naziv gradnjeParkirišče za tovorna vozila na Brdu

številka in naziv načrta9037_G

datum izdelaveseptember 2023 dopolnitev Plinovodi d.o.o. (januar 2024, maj 2024)

Dopolnitev (maj 2024) se nanaša na pripombe s strani Plinovodi d.o.o. iz elektronske pošte poslane dne **19.3.2024** (Mladen Pajk):

SITUACIJA ZAŠČITE

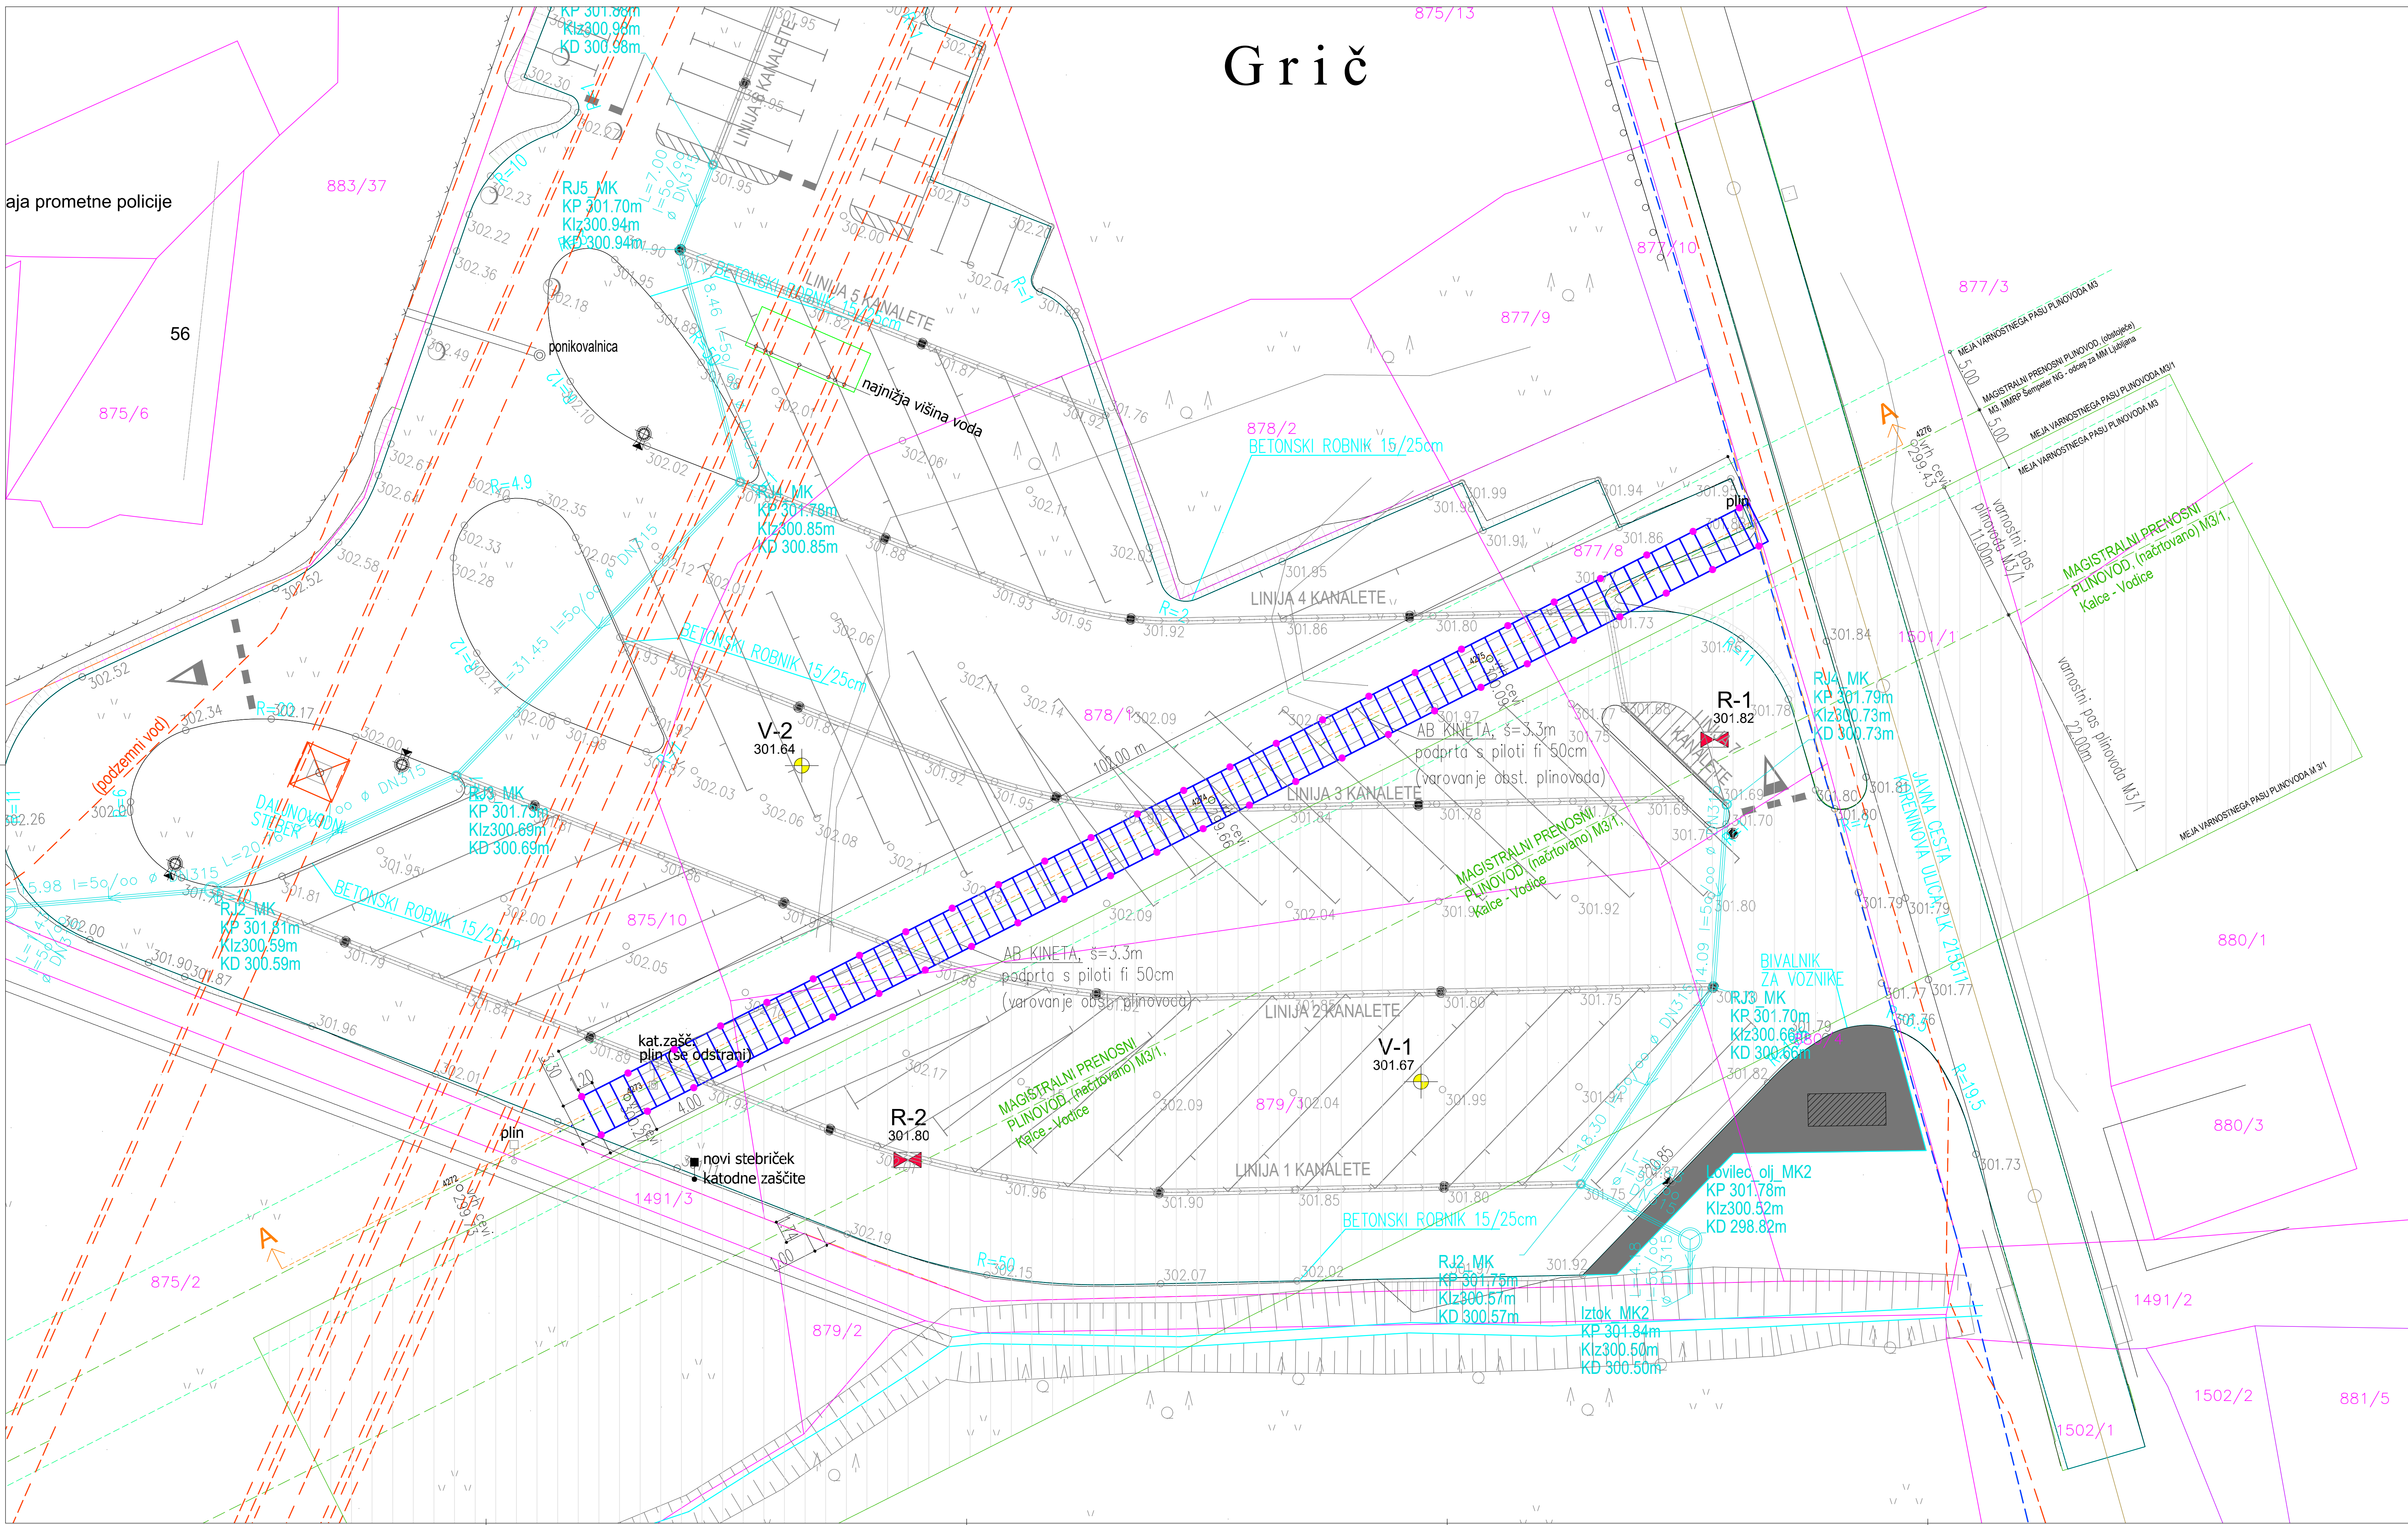
V projektni dokumentaciji naj se navede, da bo na zadevnem območju omogočena gradnja načrtovanega prenosnega plinovoda M3/1, ki ima delovni pas 22 m na eno stran načrtovanega plinovoda in 11 m na drugo stran načrtovanega plinovoda M3/1. Delovni pas naj se tudi vnese v tekstualni in grafični del projektne dokumentacije,

V projektno dokumentacijo in Situacijo se je vnesel in vrisal varnostni (delovni) pas načrtovanega plinovoda M3/1.

Na načrtovanem območju parkirišča je predviden prenosni plinovod M 3/1 dimenzije 1100 mm, ki ima delovni pas 22 m na eno stran načrtovanega plinovoda M3/1 in 11 m na drugo stran načrtovanega plinovoda M3/1, kar je prikazano v Situaciji.

OPAŽNI NAČRT

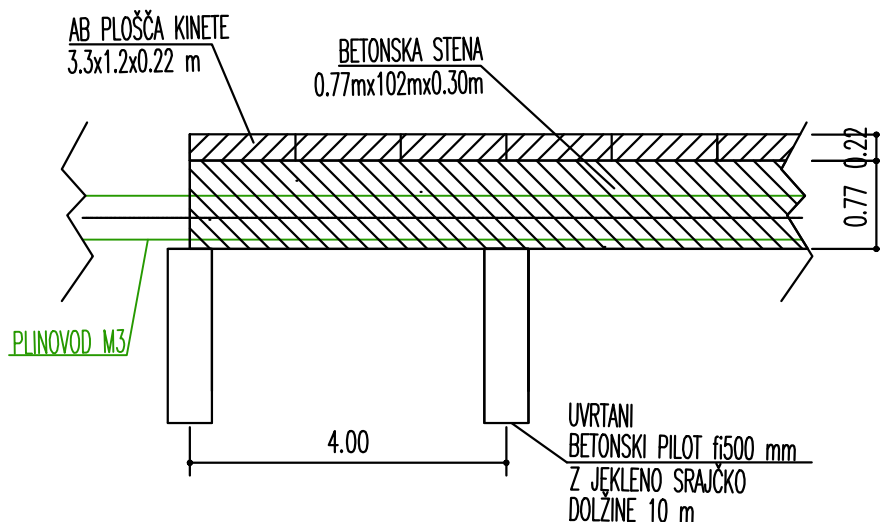
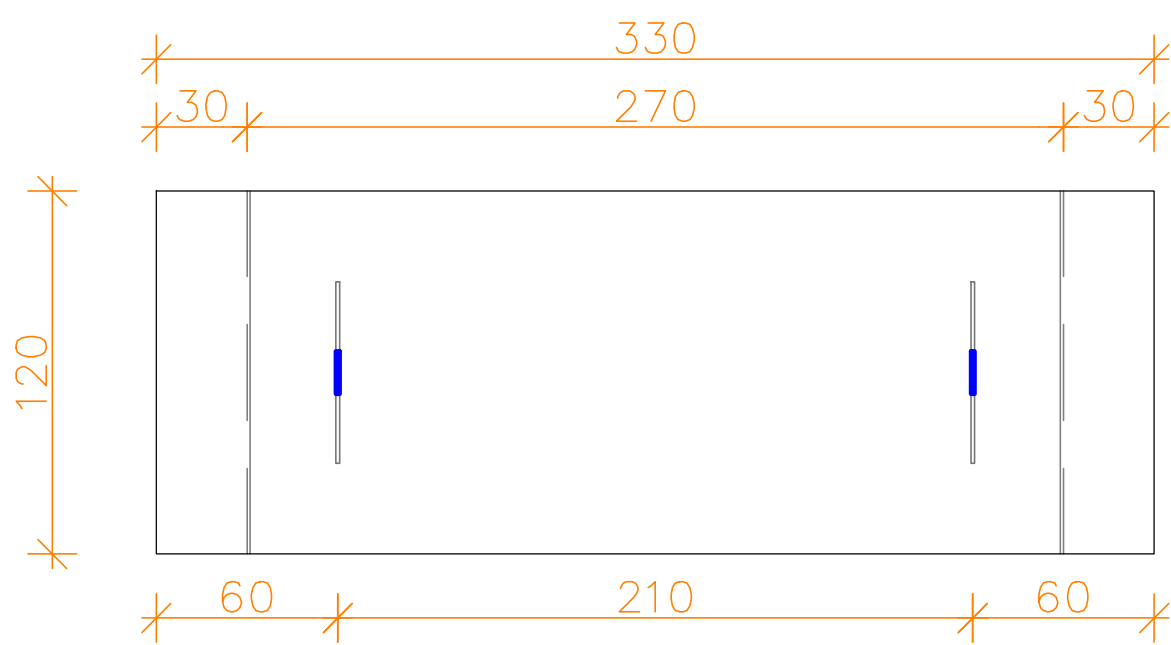
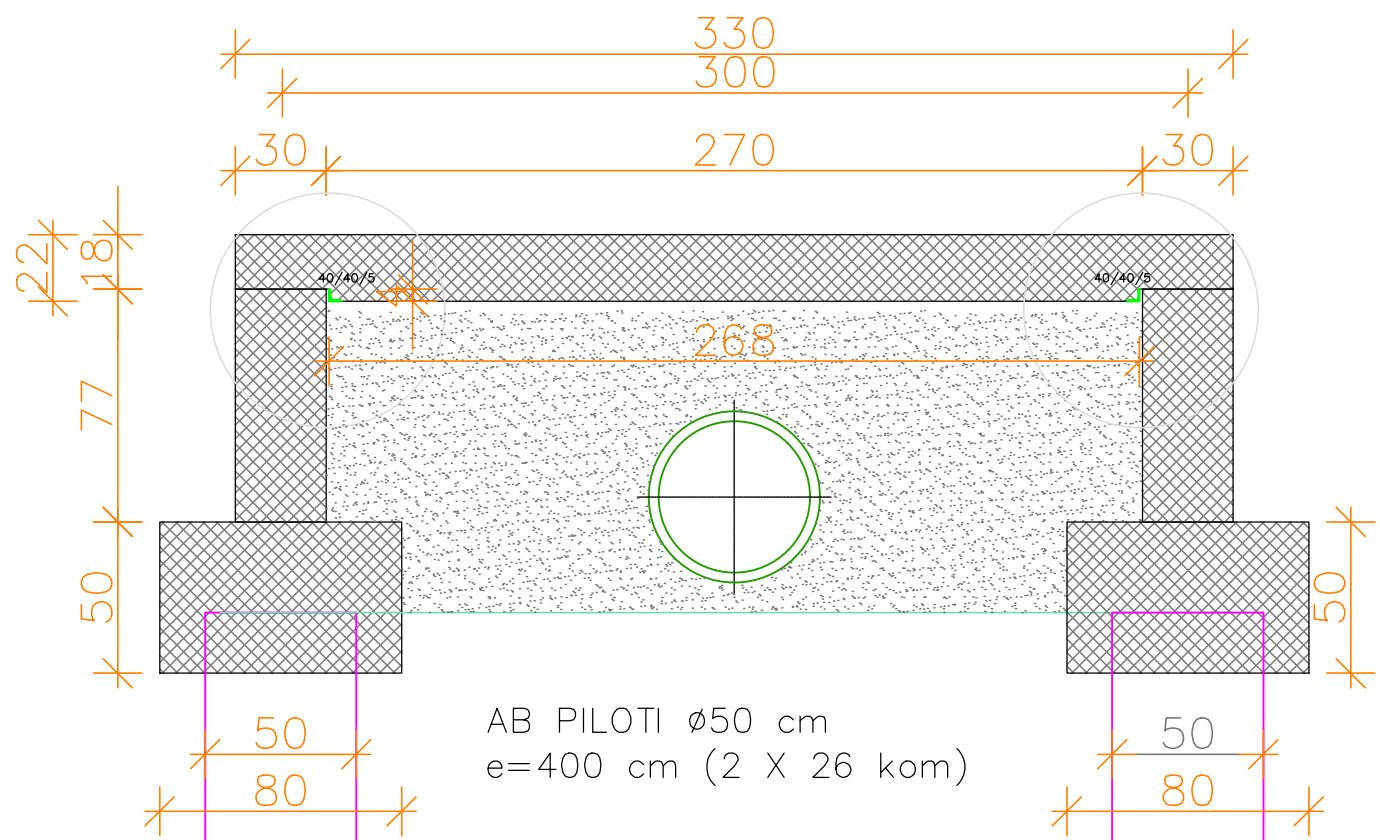
V Tehnično poročilo naj se jasno navedejo vse tri dimenzije AB plošče nad prenosnim plinovodom M3, pri čemer mora biti njena masa takšna, da se jo s pomočjo vgrajenih kljuk dvigne z običajno gradbeno mehanizacijo.

2. Pri betonski kineti naj se piloti povišajo do AB plošče;

3. AB plošča naj ima dolžino cca 3 m (manjši agent) in kljuke, da se jo lahko dvigne z gradbenim strojem;

AB stena se izvede v dimenziji 0,77mx0,30m x 102m po celotni dolžini predvidenega parkirišča. Na AB stenah so nameščene AB montažne plošče debeline 22 (18 + 4) cm, širine 3,3 m in dolžine 120 cm, ki predstavljajo zasuto mostišče za prehod in parkiranje tovornih vozil, kar je razvidno iz risbe št. 03 – SKICA AB KINETA. Teža 1 pokrivne AB plošče znaša cca. 1858 kg z vgrajenimi kljukami, kar omogoča montažo z gradbenim strojem.

Smatramo, da za izbrani tip pilotov to ni ustrezna rešitev. Piloti se zaključijo v temeljni peti z »rožo« v AB steni kinete vzdolž plinovoda. AB stena se izvede v dimenziji 0,77mx0,30m x 102 m po celotni dolžini predvidenega parkirišča. Na AB steni so nameščene AB montažne plošče debeline 22 (18 + 4) cm, širine 3,3 m in dolžine 120 cm, ki predstavljajo zasuto mostišče za prehod in parkiranje tovornih vozil, kar je razvidno iz risbe št. 03 – SKICA AB KINETA.

AB plošča je dimenzije 3,3 m in debeline 22 mm. Teža 1 pokrivne AB plošče znaša cca. 1858 kg z vgrajenimi kljukami, kar omogoča montažo z gradbenim strojem.
